Всемирный форум для согласования правил
в области транспортных средств

Рабочая группа по вопросам освещения
и световой сигнализации

Правила № 48 ООН (установка устройств
освещения и световой сигнализации)

Предложение по дополнению к поправкам серий 06, 07 и 08 к Правилам № 48 ООН

Образец А

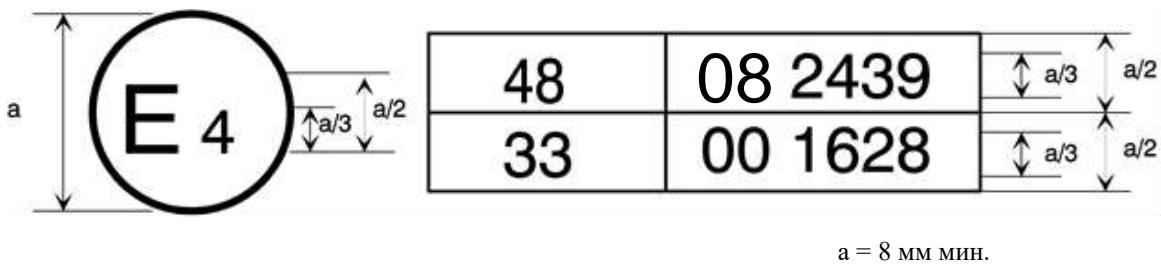
Приложение 2 изменить следующим образом:

Приведенный выше знак официального утверждения, проставленный на транспортном средстве, указывает, что этот тип транспортного средства официально утвержден в Нидерландах (Е 4) в отношении установки устройств освещения и световой сигнализации на основании Правил № 48 ООН с внесенными в них поправками серии 08. Этот номер официального утверждения указывает, что

официальное утверждение было предоставлено в соответствии с предписаниями Правил № 48 ООН с внесенными в них поправками серии 08.
